SEPTEMBER 2022

TJÓÐLEIKHÚS FØROYA

ARKITEKTAKAPPING

DÓMSNEVNDARÁLIT

3. virðisløn: uppskot 27072 – *Leikhúsið við heimsins enda*
(SNA – Selmar Nielsen Arkitektur Sp/f í samstarvi við White Arkitekter, Stockholm)

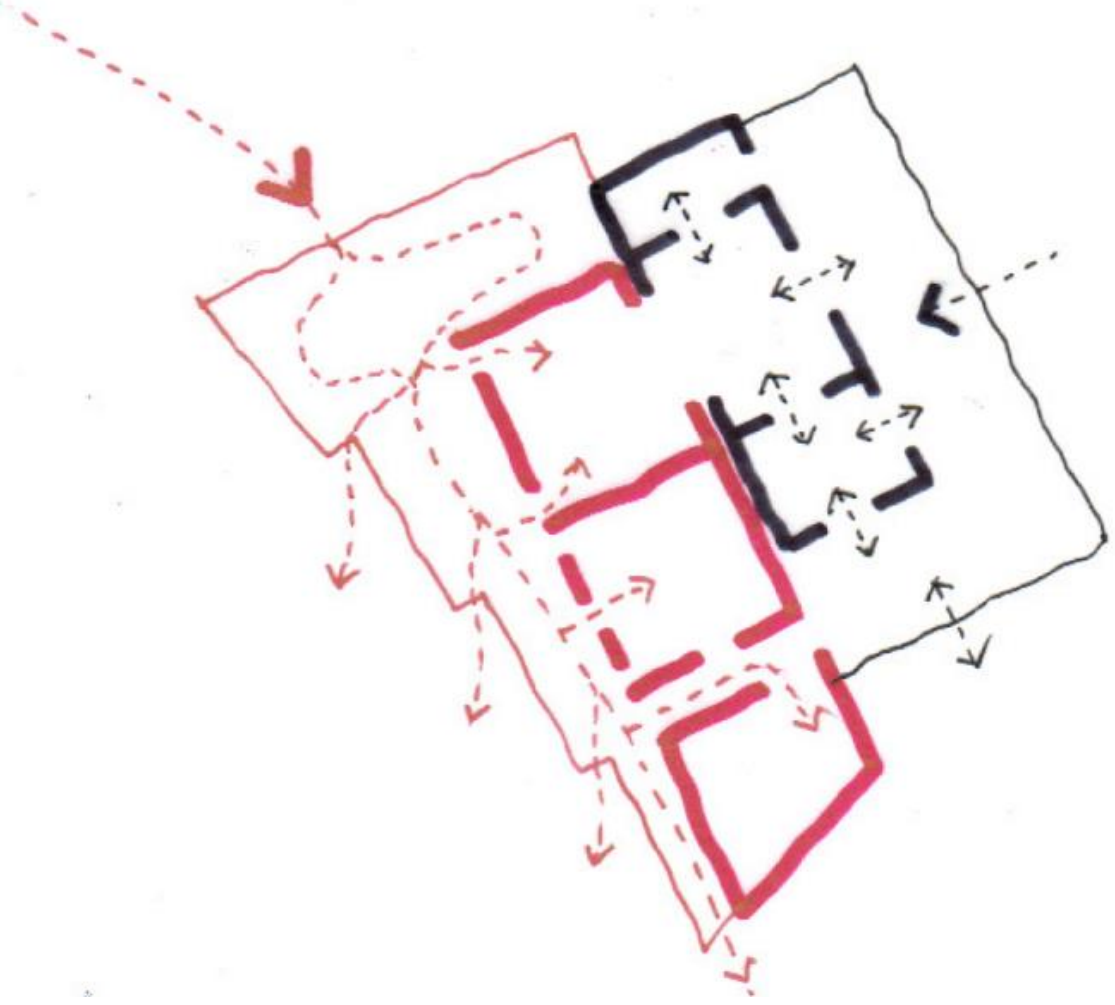
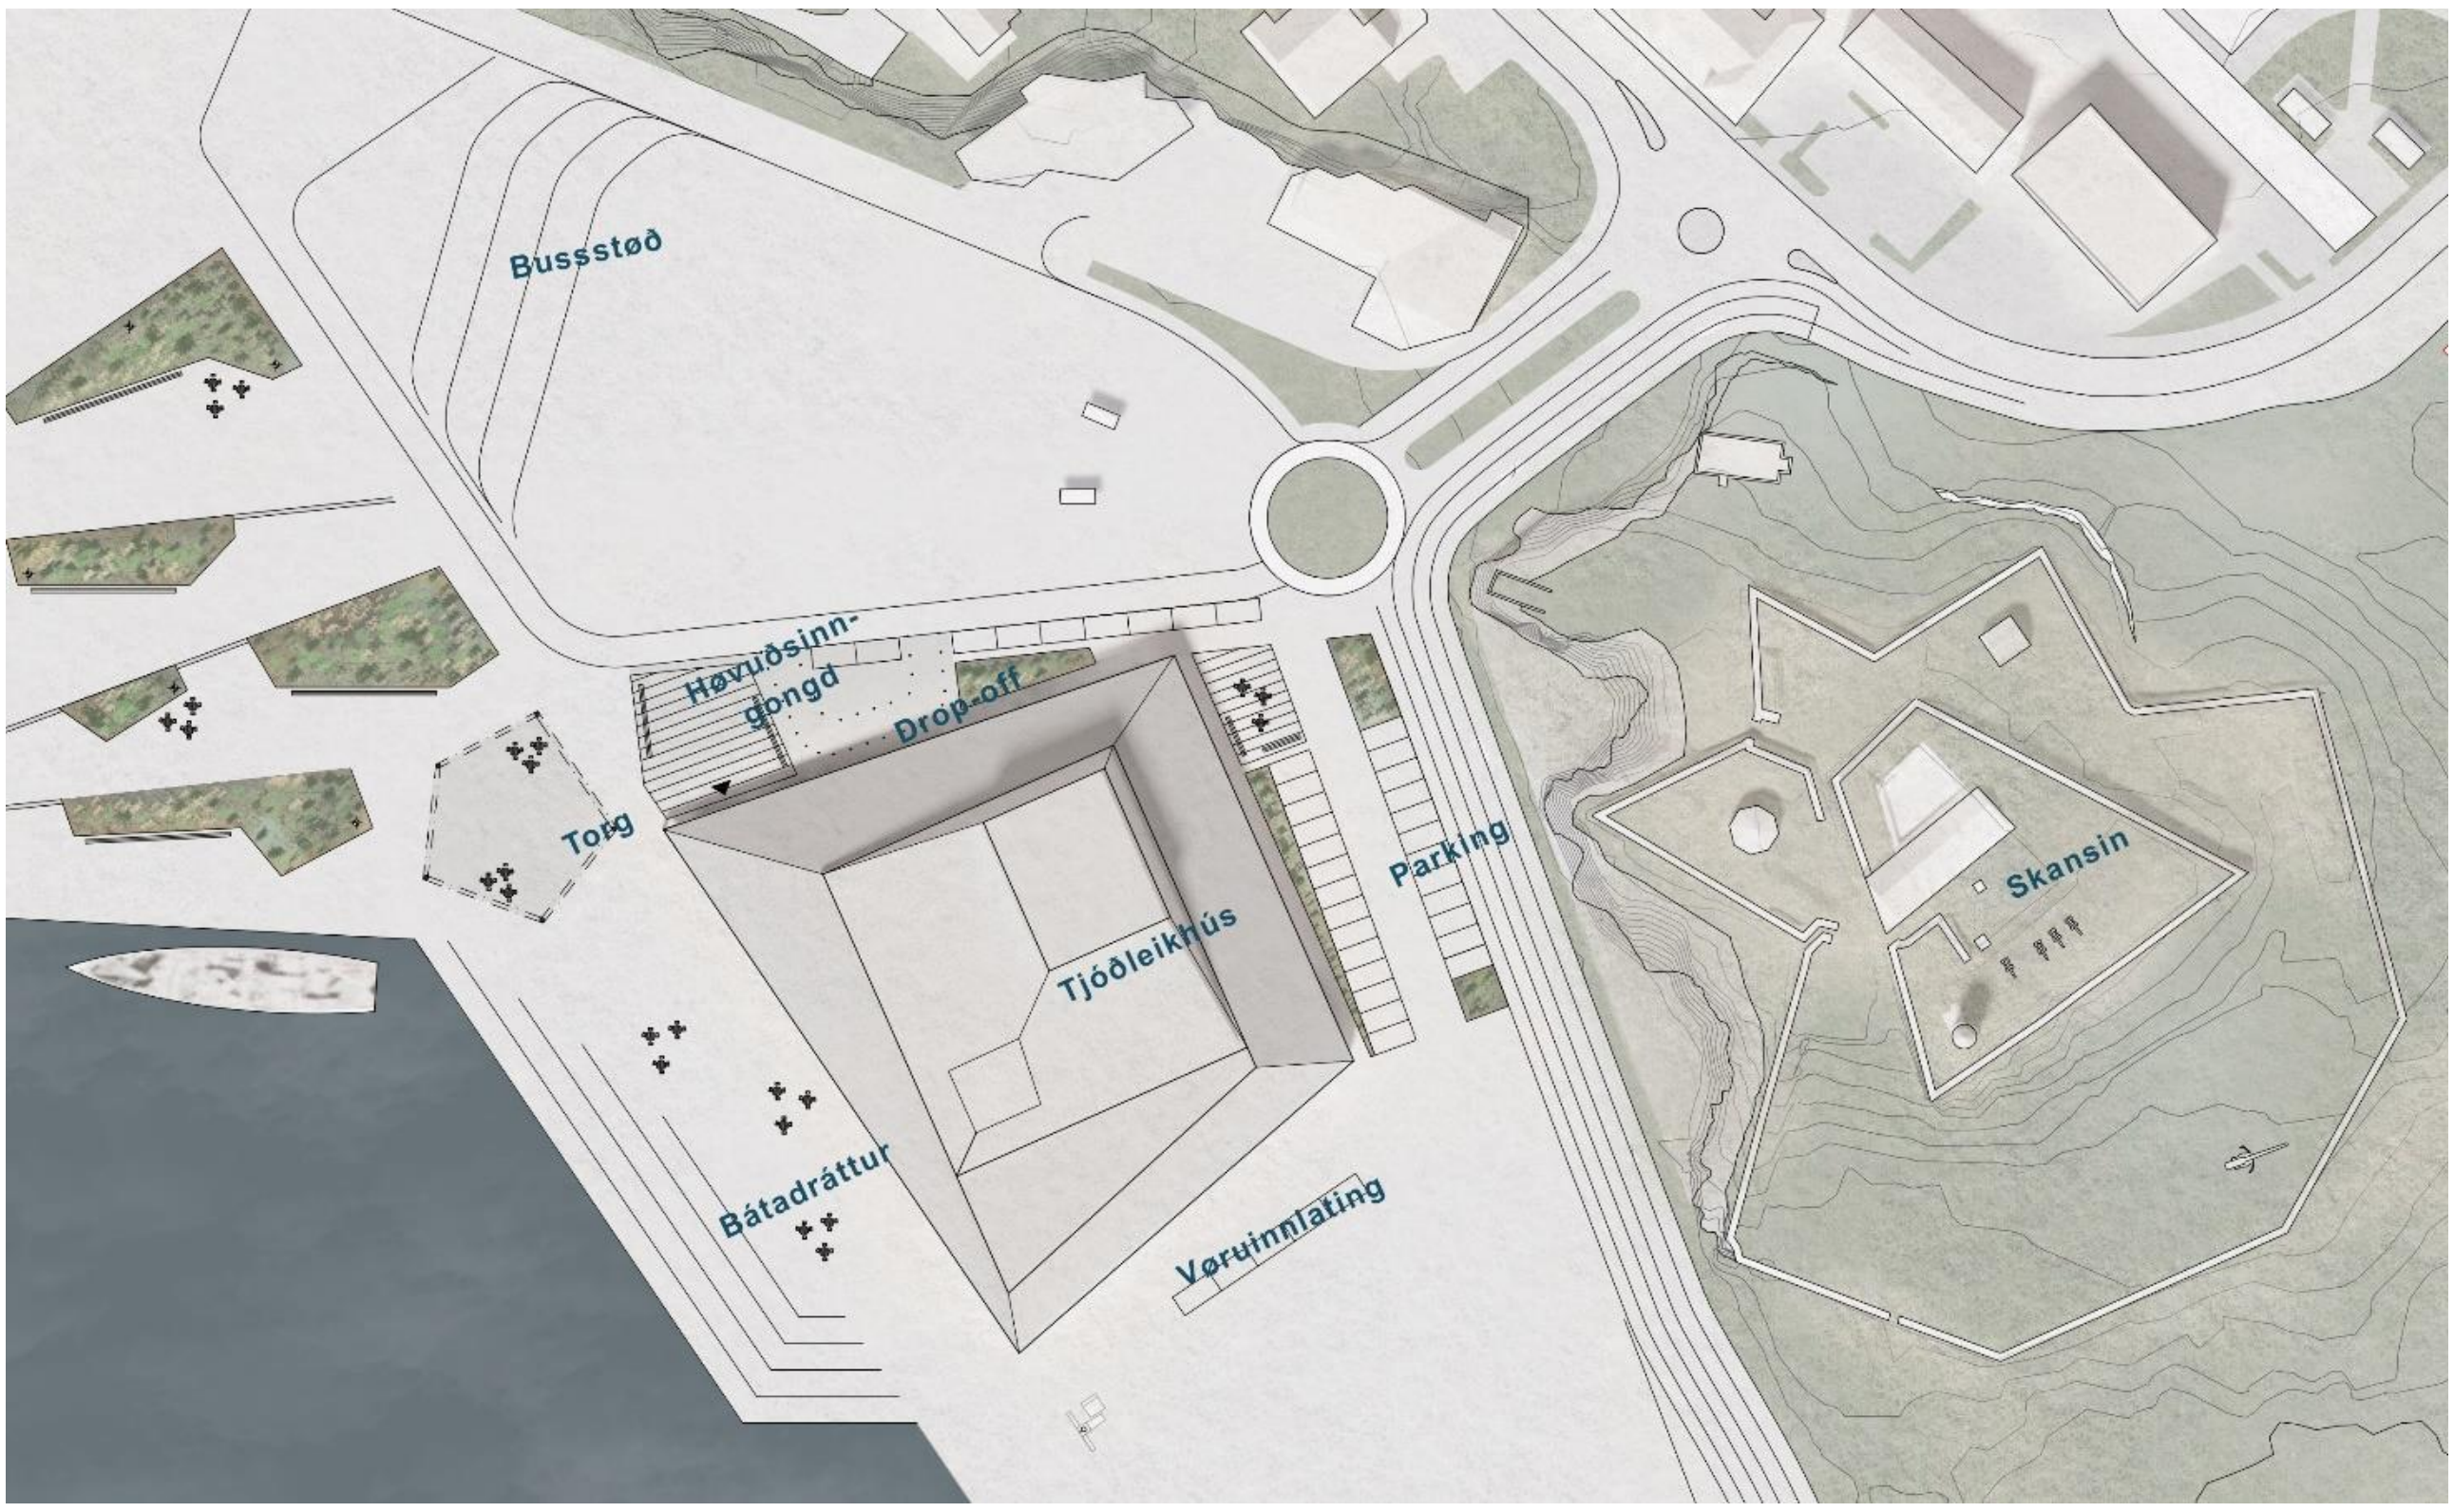
Funktionalitetur
Verkætlanin hevur týðiligt sundurbýti millum front-of-house og back-of-house. Sambond og staðseting av salum og pallum er fyri tað mesta nøktandi, men undantikið sambandið millum síðupall og lítlasal. Samstundis er tað ógreitt, um bakpallurin er lagdur burtur við vilja. Tað hevði, í hvussu er, givið trupul arbeiðsviðurskifti bæði til montering og til uppseting av leikum. Ein slík loysn hevði kravt eina aðra, skjalprógvaða virkistilgongd til pallstaðsetingina.
Verkætlanin hevði skulað verið bøtt viðvíkjandi virksemi á fleiri økjum.
Hallið á áskoðaraplássunum sær skilagott út. Síðubalkongirnar spilla ikki ljóðið fyri áskoðararnar.
Veggirnir millum salirnar mugu býtast sundur fyri at forða fyri ljóðflutningi og afturljóði millum salir.

Palltorn og snóraloft sær nøktandi út, men ikki staðseting av og atkoma til arbeiðsplássini har.
Í forhøllini er ikki greitt frá ljóðstýrandi tiltaki undir loftinum, men um arbeitt varð víðari, kundi hetta verið loyst. Sum í fleiri øðrum verkætlanum er vesitørvurin undirmettur ella skeivt staðsettur.

Samspæl við nærumhvørvi
Uppskotið hevur bara í avmarkaðan mun arbeitt við umhvørvinum. Tó verður skotið upp at vaksa um kaiøkið framman fyri húsins longsta veggi og forhallarrúminum og soleiðis hava fínt samband við vágna. Tað verða gjørdar stórar sititrappur oman móti sjónum, og saman við einari gøtu eftir longdini inni í bygninginum letur tjóðleikhúsið seg upp, og útiøkini í nánd verða eitt gott mið hjá fólki til gongu og gestum, sum ikki beinleiðis fara til sjónleik.

Høvuðsinngongdin til tjóðleikhúsið er staðsett út ímóti busssteðgiplássinum og ikki, sum tykist meiri upplagt, út ímóti tí nýggju, almennu gongugøtuni fram við kaiini. Í samsvari við kappingartilfarið er húsið staðsett mitt ímillum Tinganes og Skansan, men roynt verður við skráandi tøkum at minka um húsins stødd á hesum viðkvæma stað.
